## GEMEINDE ALTENBERGE MEHRFACHBEAUFTRAGUNG UMGESTALTUNG KIRCHPLATZ

## ERGEBNISDOKUMENTATION BÜRGERVERSAMMLUNG VOM 02.09.2020

Entwurf 1: B.S.L.

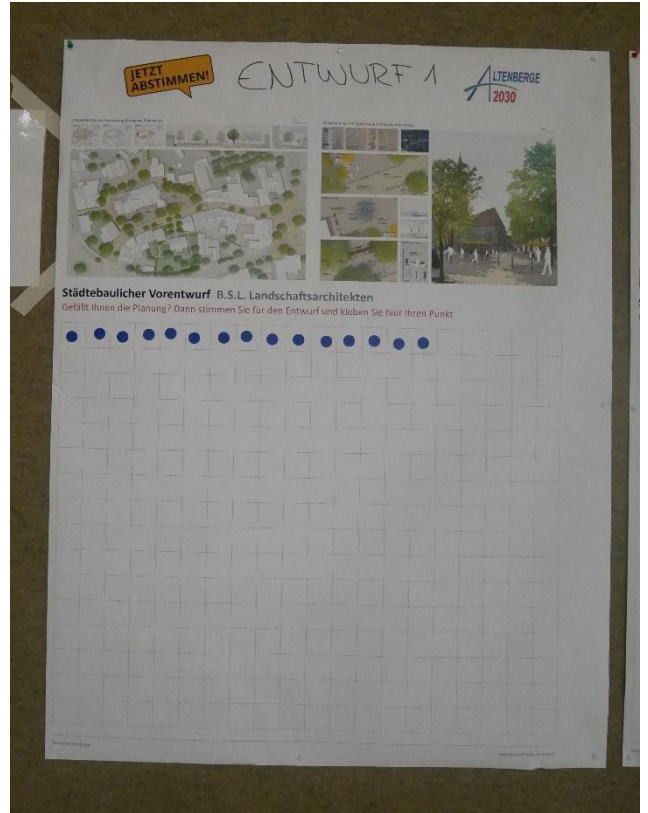
Themen	Anmerkungen / Ideen
<p><b>Barrierefreiheit</b></p>	<ul style="list-style-type: none"> <li>▪ Das Thema Barrierefreiheit wird von den Bürgerinnen und Bürgern als besonders wichtig empfunden.</li> <li>▪ Ein Teilnehmer stellte die Frage, ob das Natursteinmaterial rund um die Kirche barrierefrei ist. Eine barrierefreie Ausführung ist nach Angaben des Planers möglich.</li> </ul>
<p><b>Stellplätze</b></p>	<ul style="list-style-type: none"> <li>▪ Von einem Teilnehmenden werden ausreichend Stellplätze für Pkw gewünscht.</li> </ul>
<p><b>Oberflächenbelag</b></p>	<ul style="list-style-type: none"> <li>▪ Eine Teilnehmerin merkt an, dass sie den Wechsel auf Natursteinmaterial rund um die Kirche nicht für sinnvoll hält; sie bevorzugt ein einheitliches Oberflächenmaterial zwischen Kirchplatz und Marktplatz.</li> <li>▪ Ein Bürger erkundigt sich, ob der Sandstein im Dauerschatten Grünspan ansetzt. Der Planer empfiehlt keinen Sandstein, sondern Granit. Am Beispiel des Kirchenumfelds Lippborg erläutert er, dass der Granit auch nach vielen Jahren keinen Grünspan angesetzt hat.</li> </ul>

**Entwurf 2: L.A.E.**

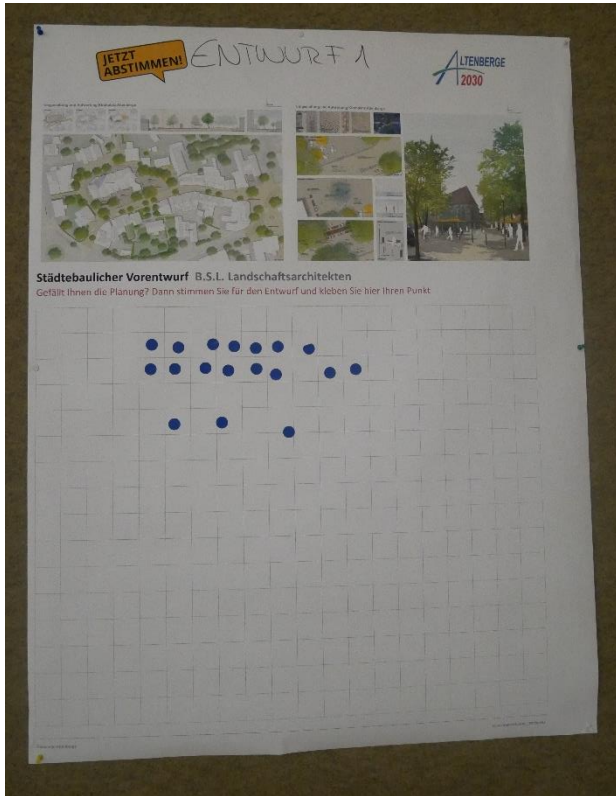
Themen	Anmerkungen / Ideen
<p><b>Oberflächenmaterial</b></p>	<ul style="list-style-type: none"> <li>▪ Von zwei Teilnehmenden wird die bewusst im Vergleich zum Marktplatz andere Farbgebung des Klinkerbelags kritisch gesehen, es wird eine einheitliche Gestaltung gewünscht. Der Planer begründet die gestalterische Differenzierung damit, dass der Kirchplatz eine andere und längere Historie als der Marktplatz hat.</li> </ul>
<p><b>Erschließung</b></p>	<ul style="list-style-type: none"> <li>▪ Vonseiten einiger Anlieger wird kritisch angemerkt, dass die nördliche Kirchstraße zwischen der Friedhofstraße und der südlichen Kirchstraße zugunsten der Erhöhung der Aufenthaltsqualität abgebunden werden soll.</li> <li>▪ Die Beibehaltung Kfz-Verkehr wird insbesondere für Anlieferzwecke gewünscht. Aus Sicht des Planers sind hier flexible Lösungen möglich.</li> </ul>

### Entwurf 3: scape

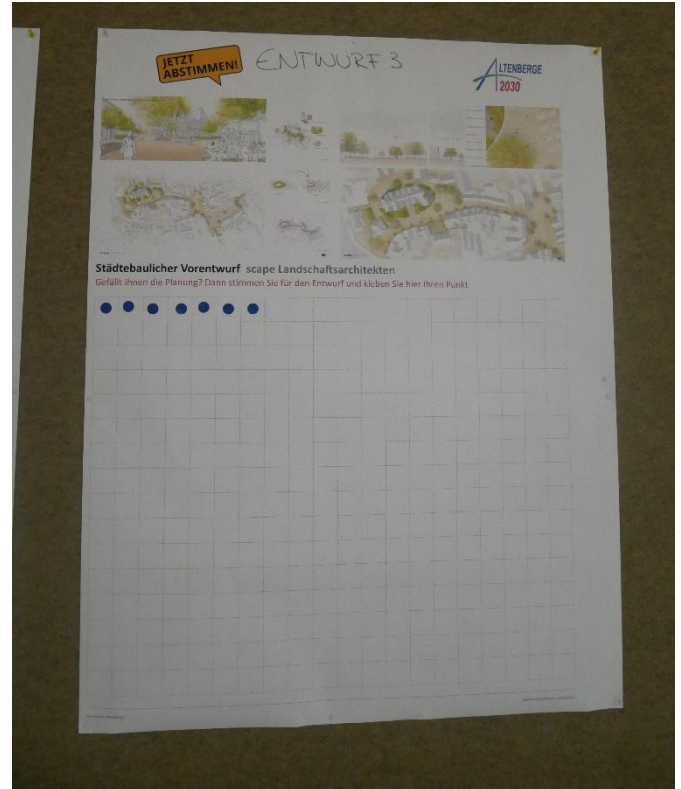
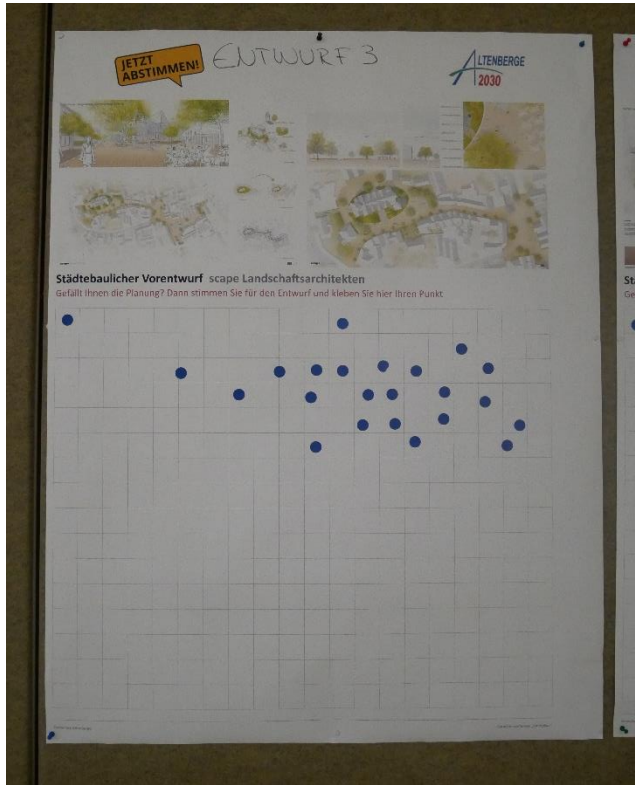
Themen	Anmerkungen / Ideen
<b>Grüne Ellipse</b>	<ul style="list-style-type: none"> <li>▪ Der Entwurf mit der grünen Ellipse rund um die Kirche orientiert sich an der historischen Struktur des Kirchplatzes</li> <li>▪ Bürger und Kirchengemeinde befürchten einen hohen Pflegeaufwand und ein „Zuwuchern“ der Beete.</li> </ul>
<b>Barrierefreiheit</b>	<ul style="list-style-type: none"> <li>▪ Geplant ist eine langgezogene Treppe vor dem südlichen Portal der Kirche. Ein Teilnehmender hat Bedenken, dass dieser Bereich nicht barrierefrei zu erreichen ist.</li> <li>▪ Nach einer kurzen Erläuterung des Planers wird deutlich, dass das Südportal über seitliche Rampen barrierefrei erreichbar ist.</li> </ul>
<b>Brunnen vom Marktplatz</b>	<ul style="list-style-type: none"> <li>▪ Ein Teilnehmer sieht die Verlagerung des eingelagerten Marktplatzbrunnens kritisch, da der Bewegungsspielraum eingeschränkt wird. Die Gemeinde ergänzt, dass der Brunnen in einem schlechten Zustand ist.</li> <li>▪ Der Planer führt aus, dass auf den Brunnen angesichts des schlechten Zustands verzichtet werden kann.</li> </ul>
